Audit de sécurité Au stade de la conception

1 Données du projet

N90 – Liège – Seraing Cyclostrade Renory - Angleur

7.2.2.1 Signalisation des Zones cyclables

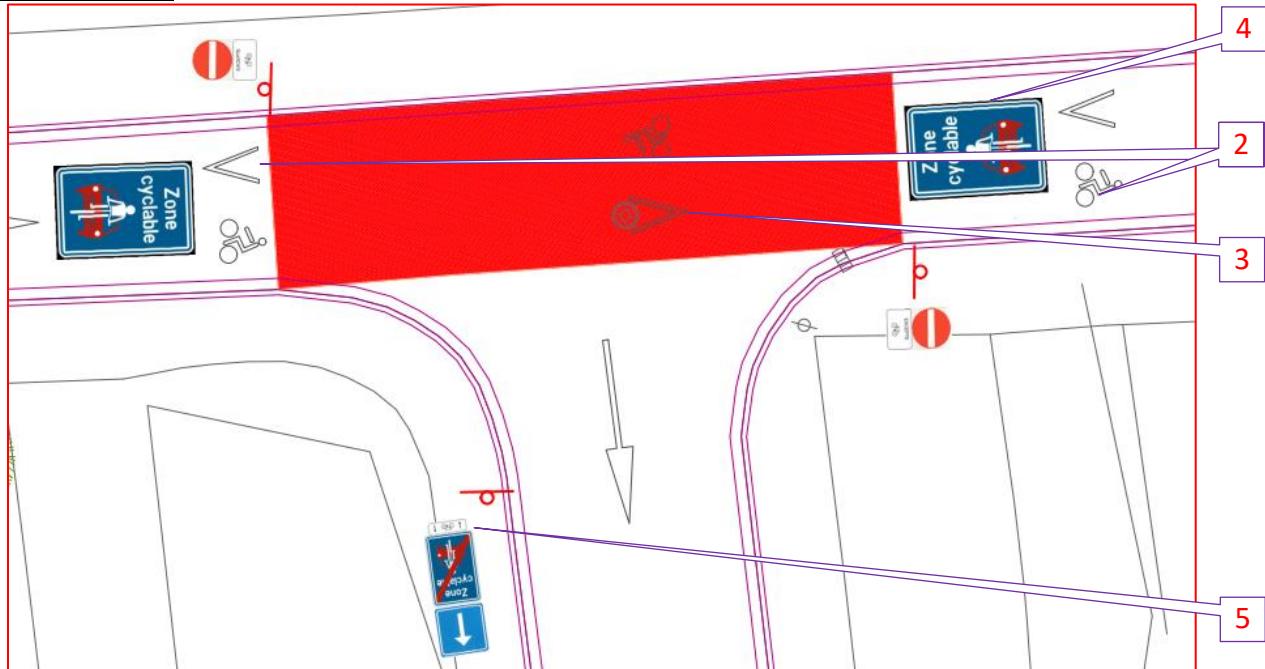
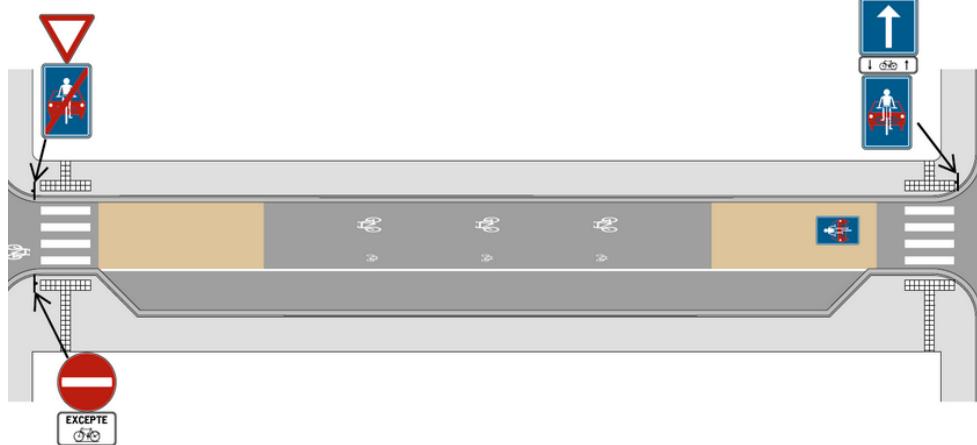
- La signalisation de type F111 et F99 est à vérifier à tous les carrefours. Tout début doit faire l'objet d'une fin et inversement. Le marquage au sol doit être de même type que le signal qu'il rappelle. Les signaux F101 peuvent être placés au dos des signaux F99 (moins d'obstacles et rétrécissements sur le cheminement).

- Les logos (chevron et vélo) ne doivent pas inciter les cyclistes des contresens à se placer au milieu de la chaussée contrairement à ceux circulant dans le sens autorisé et indiqué par le F111.

- Le placement de logos et chevrons est déconseillé dans les carrefours à priorité de droite. Ceci peut laisser penser aux cyclistes qu'ils sont toujours prioritaires ce qui n'est pas le cas. Même si ici seuls les cyclistes venant du SUL auront priorité sur les cyclistes du F111. Si la volonté est de maintenir la cyclostrade prioritaire, la signalisation doit être adaptée.

- On ne place pas de rappel de Zone cyclable en fin d'aménagement surtout si cette zone ne s'applique que dans un seul sens de circulation.
- Les additionnels M4 doivent être placés directement sous le F19 auxquels ils dérogent pour les cyclistes et non sous le F111.

1. Vérifier tous les accès aux zones cyclables. Le plan définitif sera vérifié lors de l'audit de pré-mise en service.
2. Placer les logos comme recommandés dans la fiche 291 (voir ci-dessous).
3. Ne pas placer les logos dans les carrefours à priorité de droite. A défaut, adapter la signalisation pour rendre la cyclostraße prioritaire.
4. Le marquage de rappel du F113 n'est pas nécessaire en fin de zone.

5. Placer les additionnels sous les signaux auxquels ils dérogent.

Dans le cas repris ci-dessus, le rouge et les marquages des panneaux au sol seront enlevés.
Ok pour toutes les remarques.

7.2.2.2 Signalisation des itinéraires cyclables

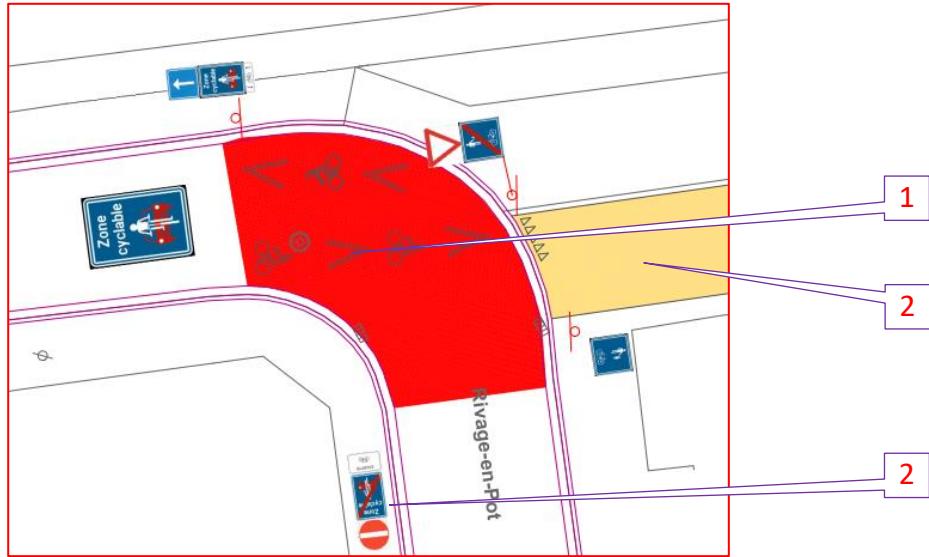
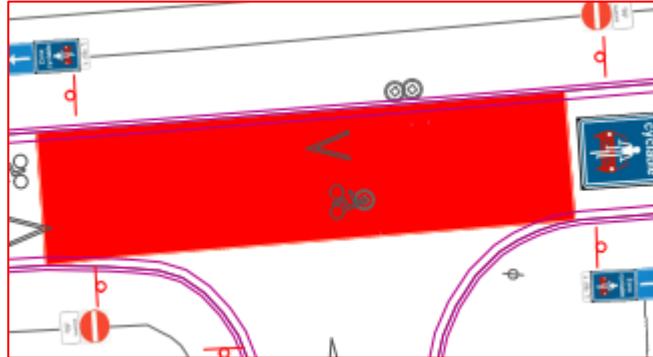
1. Placer les logos (vélo et chevron) dans le carrefour pourrait laisser penser aux cyclistes du sens unique qu'ils sont prioritaires pour se diriger vers le F99. L'ancien sens de circulation ne présentait pas cet inconvénient.
2. Le sens de circulation semble inversé par rapport à l'existant. Ne pas oublier de remplacer le signal C1 en début de rue par un F19 avec additionnel M4.

1. Supprimer les logos dans les carrefours non prioritaires.
2. Prévoir le placement du F19 avec M4 en début de rue Rivage-en-Pot (Plan 69120).

Le marquage rouge sera supprimer.

Un marquage ocre, un logo "zone cyclable" et la signalisation ad hoc (F19 + M4 + zone cyclable) seront apposés dès l'entrée de la rue Rivage-en-Pot, en amont du cheminement principal.

Le sens de circulation est ainsi afin que la rue Rivage-en-pot ne serve plus de rue de bouclage et ainsi avoir moins de trafic automobile sur le cheminement cyclable.

Les logo vélo n'ont jamais eu une signification au sens du code de la route. Pourquoi leur en donner ?

Puisque la rue rivage en pot est une rue à priorité de droite, la question est pourquoi mettre un B1 en sortie de chaussée autonome pour cyclistes ?

7.2.2.3 Carrefour à priorité de droite

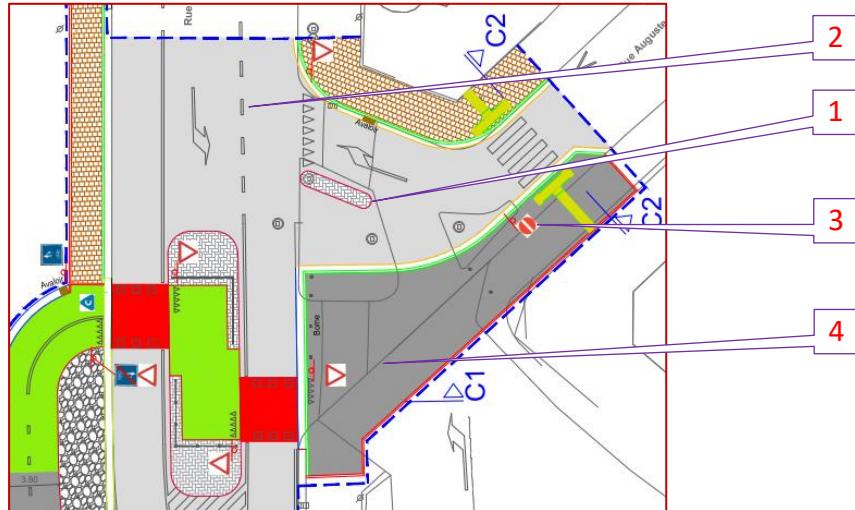
Un signal B17 pourrait être ajouté à l'attention des cyclistes venant d'Ougrée. Des automobilistes peuvent en effet s'engager dans cette direction.

Les signal C1 avec additionnel M2 ne sont pas nécessaires.

Ajouter un B17 venant d'Ougrée.

Supprimer les signaux C1 et M2 inutiles.

OK pour les remarques.

Je rajouterais un additionnel "RAPPEL" sous les B17 puisque une signalisation ne peut pas rappeler une règle du code de la route déjà effective sans cet additionnel.

Le rouge sera changer en ocre avec logo "zone cyclable" aux entrées des deux branches de la rue Rivage-en-Pot.

7.2.2.4 Carrefour rue Auguste-Joiret

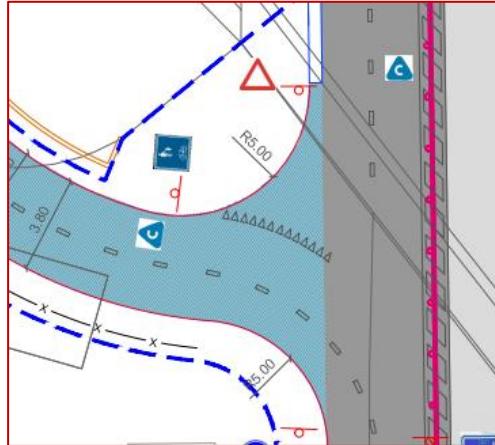
1. Un signal D1d devrait être ajouté en pointe d'îlot séparateur pour obliger les véhicules sortant du hall sportif à contourner l'îlot et ne pas s'engager dans le bande de tourne à gauche.
2. Le marquage pourrait être continu avant de devenir discontinu sur les derniers mètres.
3. Le signal C1 devrait être complété de l'additionnel M correspondant aux types de cyclos autorisés à y circuler.
4. Étant en agglomération, une signalisation devrait être ajoutée pour permettre aux cyclistes de circuler en accotement.

1. Ajouter un signal D1d en pointe d'îlot.
2. Prévoir un marquage continu pour éviter les contresens.
3. Vérifier toute la signalisation de police.
4. Réglementer l'accotement pour permettre aux cyclistes d'y circuler.

L'angle ouvert de la rue Auguste Joiret donne accès à une zone de parking important de l'athéna d'Angleur. La bande de présélection de la rue d'Ougrée (N90) n'a pour vocation que de donner accès à cette zone de parking. Elle doit aussi être accessible depuis le rue Auguste Joiret. Ainsi, au lieu d'un marquage continu pour éviter les contresens, nous proposons une flèche de tourne-à-droite pour souligner le mouvement autorisé.

Le cheminement cyclable entre la traversée de la rue d'Ougrée (N90) et la rue Auguste Joiret sera souligné par un marquage vert.

7.2.2.5 Carrefour cyclotrade Plan 69109

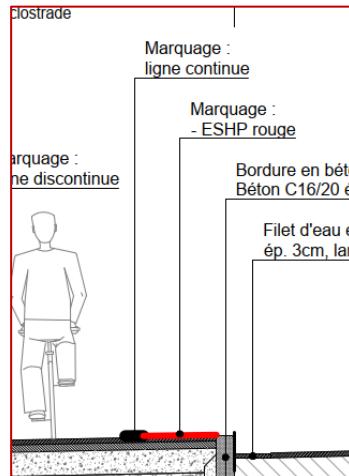
Le rayon de la cyclotrade est de 5m ce qui est beaucoup plus contraignant que la recommandation qui est de 20m. Ce carrefour se trouve en fin d'une descente.

Augmenter le rayon pour se rapprocher de 20m.

Le rayon serré de 5m est justifier par les aménagements existants de la SNCB gestionnaire principale du domaine public repris en bleu sur les plans.

7.2.2.6 Enduit ESHP

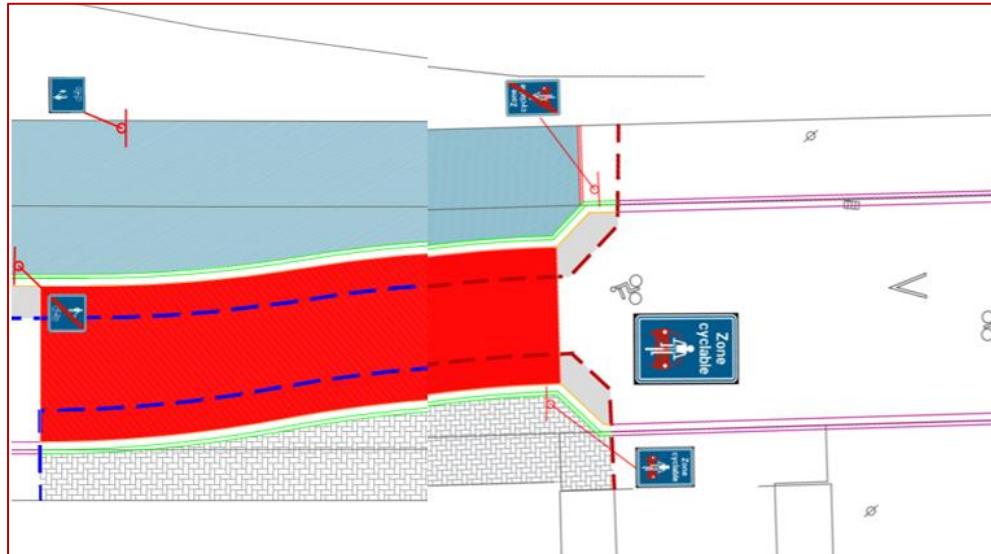
Il n'est pas nécessaire d'utiliser un enduit ESHP sur une zone non circulée. Un simple marquage coloré est suffisant.

Ne pas utiliser d'ESHP sur les zones non circulées. Voir recommandations d'usage dans la fiche.

Ok

7.2.2.7 Zone cyclable rue Renory

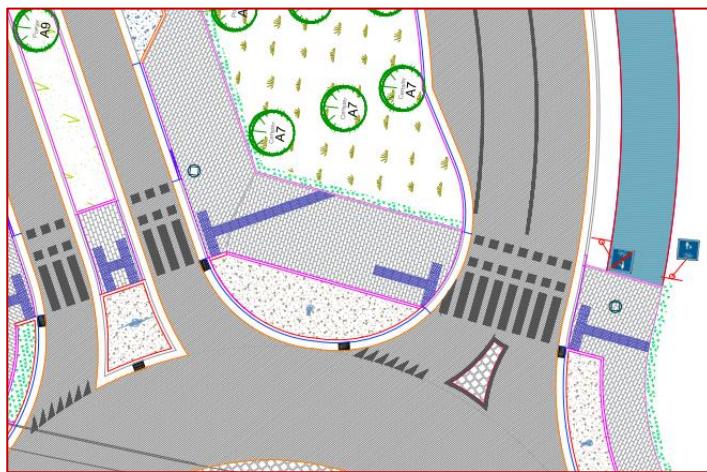
1. Le F99 se termine sans prise en compte de la réinsertion des cyclistes dans la Zone cyclable. Ils sont en effet prioritaires dans la zone cyclable mais pas en sortie de F99 où ils circuleront en sens inverse des automobilistes allant vers la rue d'Ougrée. Une signalisation devra être mise en place pour régler les priorités. Soit un B1 avec ligne de triangle au sol pour les cyclistes soit une modification de l'aménagement pour les rendre prioritaires.

2. Une inflexion sans ressaut est-elle prévue pour l'accès au F99 ? attention au risque d'être utilisé par des automobilistes.
3. Le dévoiement renvoie les automobilistes vers le débouché de la cyclostrade qui se réduit en largeur. Il semble que les cyclistes entrant et sortant aient peu de place en accès de celle-ci. Il serait préférable d'éloigner le dévoiement de la zone de réinsertion des cyclistes.

4. Le début de la zone cyclable devrait faire l'objet du même effet porte qu'en début de la rue d'Ougrée (marquage ocre avec logo F111).

1. Assurer la transition entre la zone cyclable et le chemin réservé notamment en ce qui concerne les priorités (signaux B1) et les possibilité d'accès (inflexion).
2. Prévoir un accès zéro ressaut.
3. Eloigner la fin physique du F99 de l'aménagement qui dévie les automobilistes vers elle.

4. Uniformiser les effets portes des Zones cyclables.

ok pour les remarques

Le rouge sera changé en ESHP ocre avec un logo "zone cyclable" sur une moindre longueur.
Des logos suggérés marqueront l'accès et la sortie du F99 (après le B1).

7.2.4.1 Dispositifs de retenue : Extrémités conformes

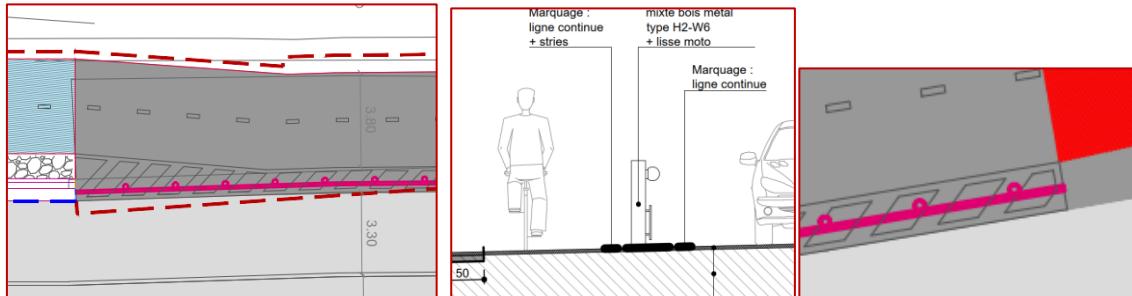
1. Les extrémités des dispositifs de retenue ne pourront être laissées sans traitement. Elles devront soit être sorties de la zone de sécurité soit être équipées d'un dispositif testé.
2. Pourquoi avoir autant rapproché la fin du dispositif du trafic ? il semble même implanté dans le filet d'eau.
3. Le dispositif de retenue ne devra pas présenter d'élément agressif du côté cyclistes susceptible d'occasionner des lésions en cas d'accrochage.
4. Une zone tampon de 0.4m est recommandée côté cycliste, celle-ci semble appliquée mais avec une largeur réduite.

1. Utiliser des extrémités testées.
2. Écarter le plus possible les dispositifs de retenue du bord de voirie ou du moins maintenir un écartement constant.
3. Utiliser un dispositif de retenue ne présentant pas d'arrêt vive.
4. Conserver une zone tampon du côté cycliste.

OK

7.2.5.1 Configuration du pont de la rue de port

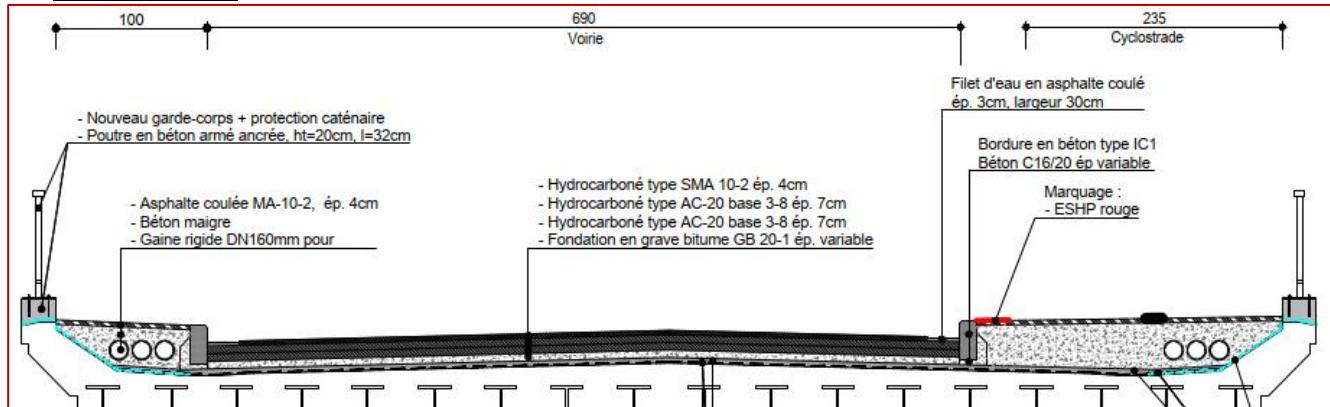
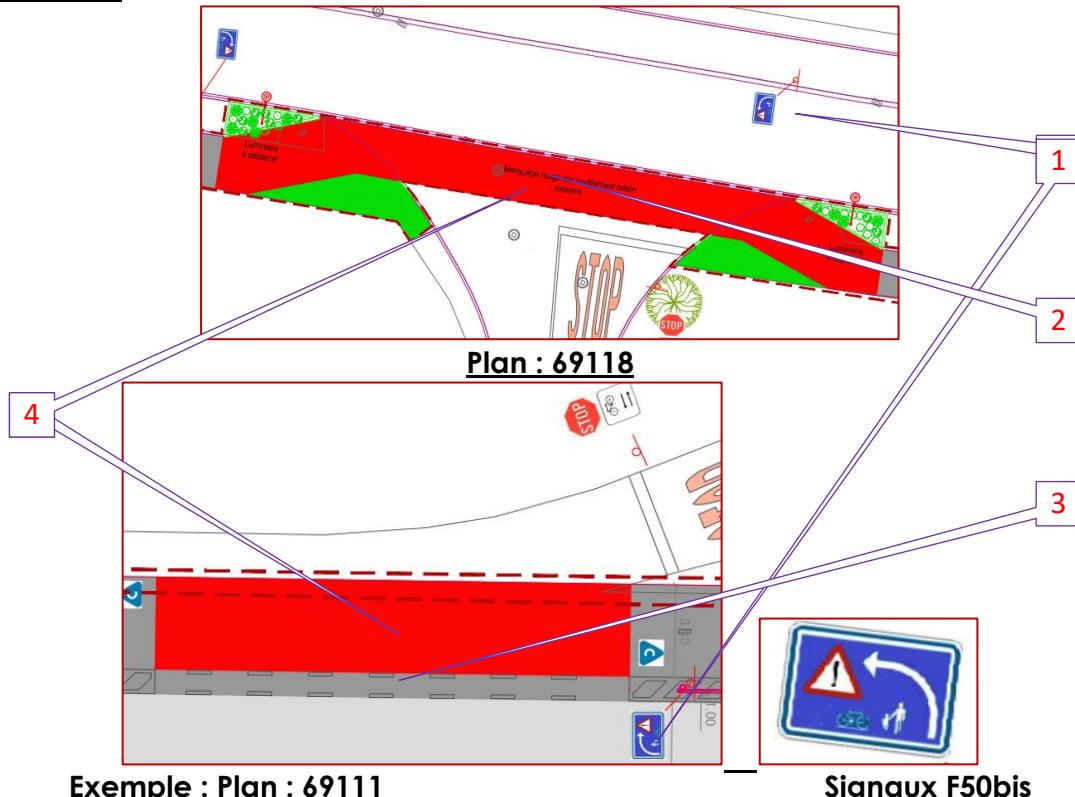
Le pont semble entièrement réfectionné dans le cadre du projet ?

Nous comprenons que la configuration est un compromis permettant de faire passer les cyclistes en site propre dans un environnement étroit sur une longueur réduite. Ceci résulte aussi de l'inexistence de cheminement alternatif et du choix fait dans l'évaluation des incidences.

Toutefois, la suppression du trottoir en sens inverse a-t-elle été envisagée (pas dans El) pour faire bénéficier la cyclotrade d'une surlargeur permettant d'atteindre les largeurs recommandées ? Le débouché de l'escalier venant de la rue de la République présente peu d'intérêt et son accès semble pouvoir être condamné.

Envisager la suppression du trottoir au profit de la cyclotrade.

Le petit trottoir est utilisé par des réseaux enterrés qui serait trop onéreux de déplacer. Par ailleurs, malgré son inconfort, il s'avère qu'il est utilisé.

7.2.6.2 Carrefour N90 rue d'Ougrée 1

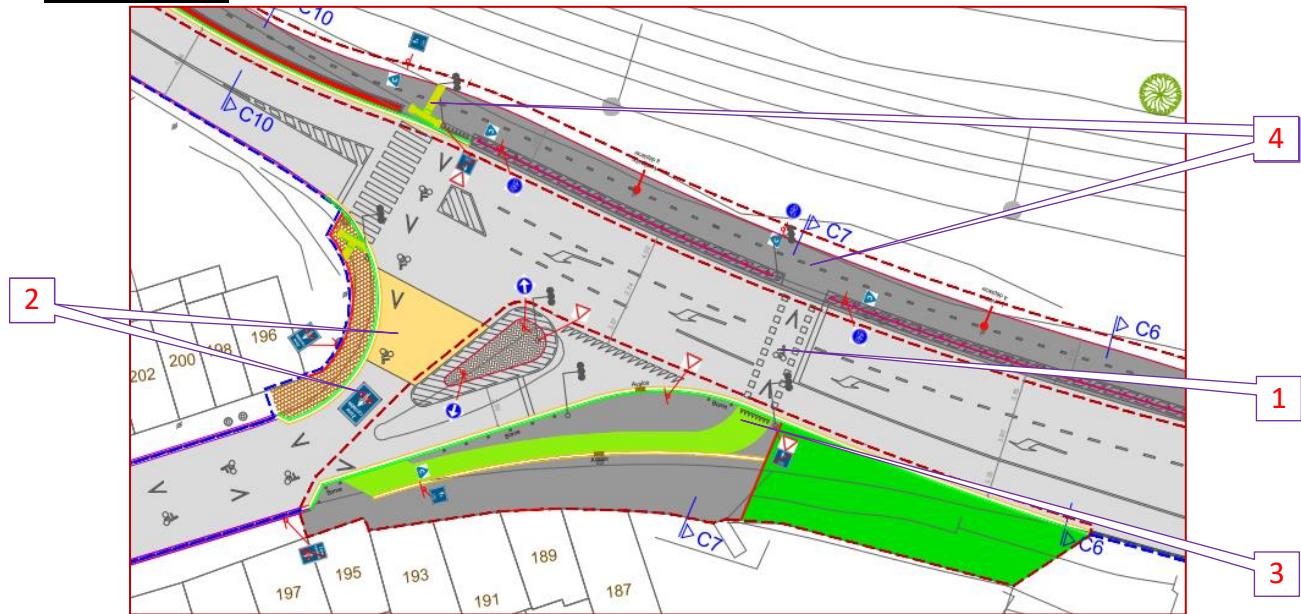
1. Il est fort probable que les cyclistes venant d'Angleur ne feront pas le détour pour emprunter la traversée vers la rue d'Ougrée. Pourquoi ne pas prévoir une traversée et un cheminement bidirectionnelle vu la place disponible ? à défaut, une signalisation directionnelle devra être mise en place.
2. La logo zone cyclable pourrait être implanté dans la zone ocre comme recommandé. Ceci permet de maintenir un aménagement effet port type connu sur l'ensemble.
3. Si la traversée cyclable devient bidirectionnelle, un signal F99 est à ajouter et le F101 peut être placé au dos. Le placement des F101 au dos de F99 permet de réduire le nombre des obstacles sur les cheminements cyclables (accidents) et limite les réductions de largeur.
4. Aucune surlargeur n'est prévue pour permettre aux cyclistes d'attendre, à défaut, ils risquent de bloquer les cyclistes qui circulent sur la cyclostrade.

1. Prévoir une traversée bidirectionnelle à hauteur de la coupe C7. Une signalisation de type F34b2 devra indiquer aux cyclistes les itinéraires à suivre.
2. Implanter les logo F111 sur la partie ocre pour constituer un effet porte reconnu.
3. Vérifier la complétude de placement des signaux F99 et F101.

Privilégier le placement des F101 au dos des F99
 1. La traversée cyclable, comme les autres, est régulée. Cette traversée cyclable n'est pas marquée par des traversées cyclables (lignes de carres) doivent relier deux cheminement cyclables formels (PCM, PCS...) Ici, les cyclistes sont conduits vers une zone

- Constituer des zones d'attente pour inverser hors du cheminement de la cyclostrade.
 1. La traversée cyclable, comme les autres, est régulée. Cette traversée cyclable n'est pas marquée par des traversées cyclables (lignes de carres) doivent relier deux cheminement cyclables formels (PCM, PCS...) Ici, les cyclistes sont conduits vers une zone
2. On peut prendre pour objectif de reserver visuellement des bandes de circulation pour les automobilistes sans gérer les manœuvres des poids-lourds.
 3. Non nécessaire à l'approche du carrefour, la présence des cyclistes sur la partie communale de la rue (unidirectionnel) présente trop de risques. Une signalisation directionnelle sera mise en place.
 4. Ok
 3. Elle ne deviendra pas bidirectionnel
 4. On aurait bien aimé mais le talus Infrabel ne laisse pas la place.

7.2.6.3 Carrefour N90 rue d'Ougrée 2

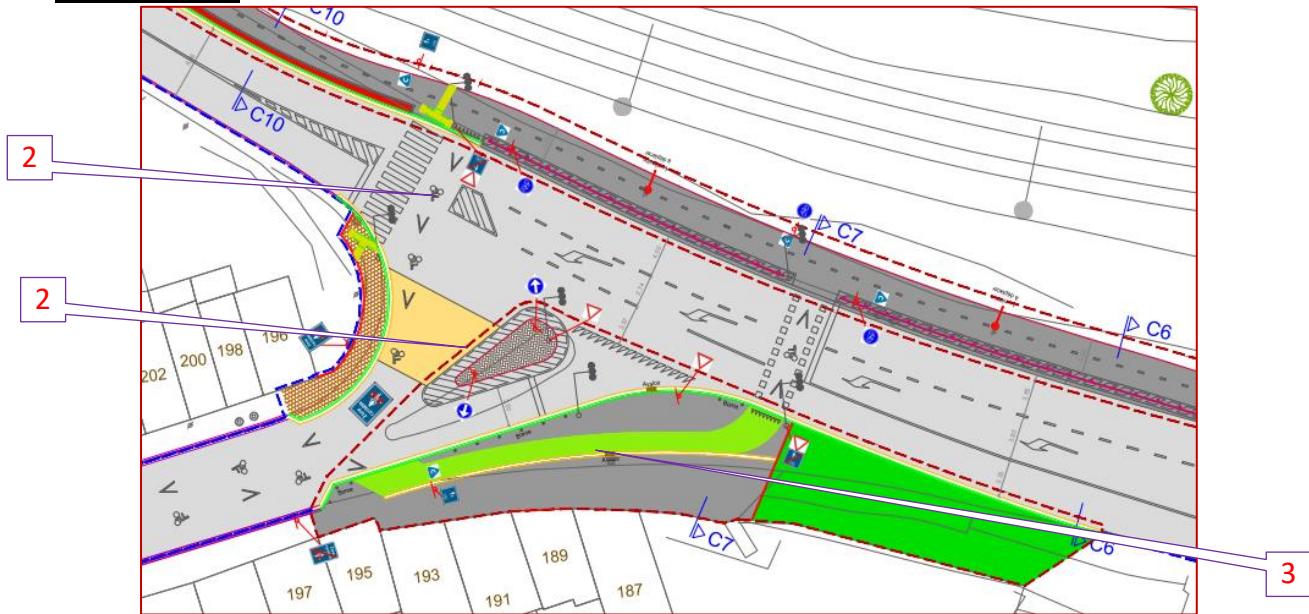
1. L'itinéraire cyclable chevrons est-il inclus dans la régulation ? Pourquoi ne pas avoir prévu une traversée cyclable (lignes de carrés) ?
2. Il n'est pas nécessaire de ceinturer un îlot d'une zone striée. Un marquage de bord réel est suffisant sauf en amorce d'îlot.
3. Pourquoi avoir coloré en vert toute cette partie de F99 ? Seules les extrémités pourraient être colorées (si bidirectionnel) et des marquages de rive avec logo sur le reste de la section.
4. Attention à la visibilité sur le carrefour qui se trouve après une courbe à droite. Pour les feux une potence peut être nécessaire pour garantir la lisibilité sur les lentilles.

1. Prévoir une traversée cyclable régulée.
2. Limiter l'usage des zones striées.
3. Limiter la longueur des marquages colorés.
4. Vérifier l'opportunité d'utiliser une potence de signalisation tricolores.

1. La traversée cyclable, comme les autres, est régulée. Cette traversée cyclable n'est pas marquée par des traversées cyclables (lignes de carrés) doivent relier deux cheminements cyclables formels (PCM, PCS...) Ici, les cyclistes sont conduits vers une simple chaussée automobile (fusse-t-elle zone cyclable). => BCS
2. Ce marquage a pour objectif de resserrer visuellement les bandes de circulation pour les automobilistes sans gérer les manœuvres des poids-lourds.
3. Le marquage en vert a pour but de formaliser le cheminement cyclable (unidirectionnel) afin que piétons et stationnements illicites mais tolérés en tiennent compte.
4. On mise plutôt sur un rappel à gauche afin de ne pas donner à l'aménagement un aspect encore plus routier qu'il ne l'est déjà.
